**AVIS RELATIF À LA PROTECTION
CONTRE LES EVENTUELS EFFETS NOCIFS ET NUISANCES
PROVOQUÉS PAR LES RAYONNEMENTS NON IONISANTS
GÉNÉRÉS PAR DES ANTENNES ÉMETTRICES STATIONNAIRES**

Commune : CHARLEROI - Exploitant : PROXIMUS

Référence exploitant : 71TDS_01

Rapport n° 878 / 2025

Figure 1 : Vue en plan des lieux de séjour et des points de contrôle

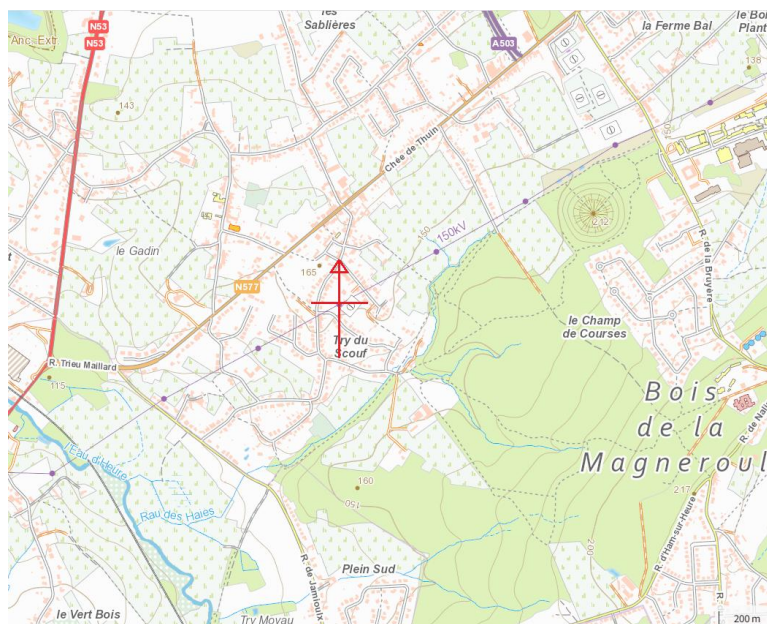
Les fréquences d'émission, la puissance rayonnée par chacune des antennes et leur gain permettent de déterminer le rayon de la zone à analyser. Tout dépassement de la limite par installation est exclu en dehors de cette zone. Le tableau 2 reprend les 35 LS² pour lesquels l'indice d'exposition est le plus élevé. Les différentes colonnes indiquent :

- le numéro du point de contrôle repris sur un des plans de la figure 1;
- le numéro du LS dans lequel se trouve le point de contrôle de la 1^{ère} colonne ;
- l'atténuation d'obstacle prise en compte pour le calcul de l'indice d'exposition dans le LS ;
- le résultat du calcul de l'indice d'exposition.

En ce qui concerne les antennes de l'installation mentionnées dans le tableau 1, la distance maximale à laquelle la limite pourrait être atteinte, à l'extérieur, est égale à 104,6 m. S'il n'y a pas de LS à une distance inférieure, les antennes respectent forcément la limite d'immission.

Dans le cas des LS situés à l'intérieur des bâtiments, une atténuation d'obstacle est prise en compte et il en résulte que la distance maximale à laquelle la limite pourrait être atteinte se réduit à 74,7 m.

Les résultats de l'évaluation décrite au paragraphe 4 indiquent que les antennes émettrices stationnaires de l'installation faisant l'objet du présent avis ne produisent pas, dans un lieu de séjour, un rayonnement électromagnétique maximum supérieur aux limites fixées à l'article 4 du décret.

Figure 2 : Vue en plan des installations d'antennes dans un rayon de 300 mètres autour de l'installation faisant l'objet de la demande d'avis

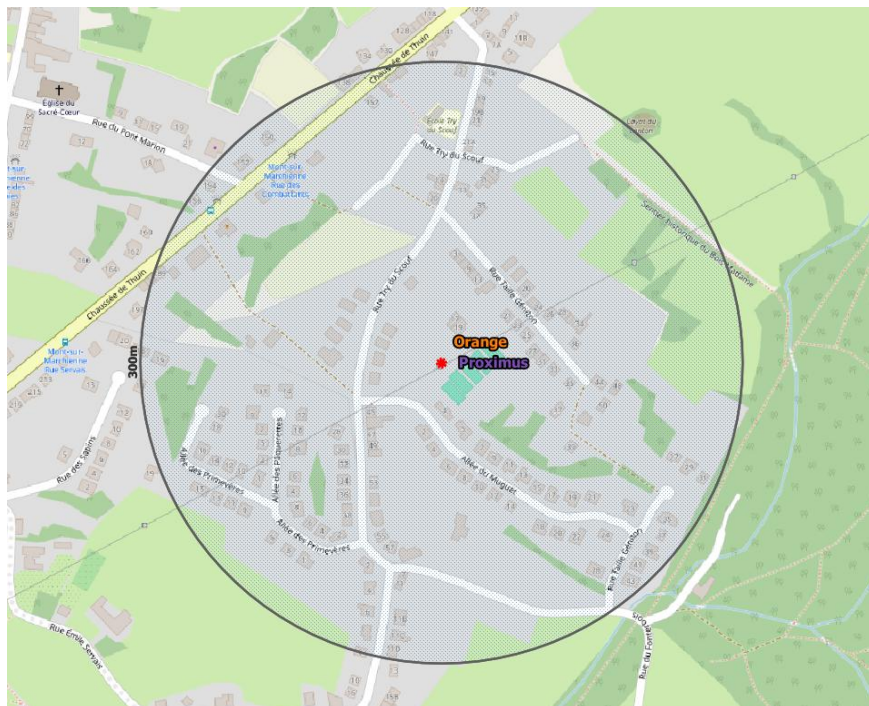
Le plan en projection verticale de la figure 2 indique la localisation des installations d'antennes émettrices stationnaires visées par le décret et situées dans un rayon de 300 mètres autour de l'installation référencée dans le paragraphe 2 et localisée au centre du cercle. Les données de localisation de ces antennes et les avis correspondant sont accessibles via le cadastre en ligne des antennes émettrices stationnaires⁸. Les installations prises en compte dans l'évaluation du respect de la limite cumulative sont les installations d'antennes émettrices déclarées en service par l'exploitant à la date du présent avis, à l'exception de l'installation référencée dans le paragraphe 2 et éventuellement d'autres installations ayant fait l'objet d'une demande d'avis à la même date et qui sont situées à l'intérieur de la zone de 300 mètres de rayon.

- a) il y a au plus 4 installations d'antennes émettrices stationnaires présentes dans la zone d'évaluation de 300 mètres de rayon représentée dans la figure 2, y inclus l'installation référencée dans le paragraphe 2 : la limite cumulative définie à l'article 4, §2 du décret est nécessairement respectée dans les lieux de séjour à l'intérieur de la zone d'évaluation de 300 mètres de rayon ;

- b) il y a exactement 5 installations d'antennes émettrices stationnaires présentes dans la zone d'évaluation de 300 mètres de rayon représentée dans la figure 2, y inclus l'installation référencée dans le paragraphe 2 et il existe, pour 3 ou 4 de ces installations, un avis attestant le respect de la limite abrogée de 3 V/m : la limite cumulative définie à l'article 4, §2 du décret est nécessairement respectée dans les lieux de séjour à l'intérieur de la zone d'évaluation de 300 mètres de rayon ;

- c) dans tous les autres cas, il a été vérifié que la limite cumulative définie à l'article 4, §2 du décret n'est pas dépassée dans les lieux de séjour sur base du nombre d'installations localisées dans la zone d'évaluation de 300 mètres de rayon représentée dans la figure 2, de leur localisation ainsi que des données inscrites dans la figure 1 et au paragraphe 4 du présent avis et dans les avis attestant le respect de la limite par installation ou de la limite abrogée de 3 V/m relatifs aux autres installations reprises dans la figure 2.

Compte tenu des considérations ci-dessus, il apparaît que l'intensité du rayonnement électromagnétique généré, dans les lieux de séjour situés dans un rayon de 300 mètres autour de l'installation référencée dans le paragraphe 2, par l'ensemble des antennes émettrices stationnaires de l'ensemble des exploitants du même site d'antennes émettrices stationnaires respecte la limite fixée à l'article 4, § 2 du décret.
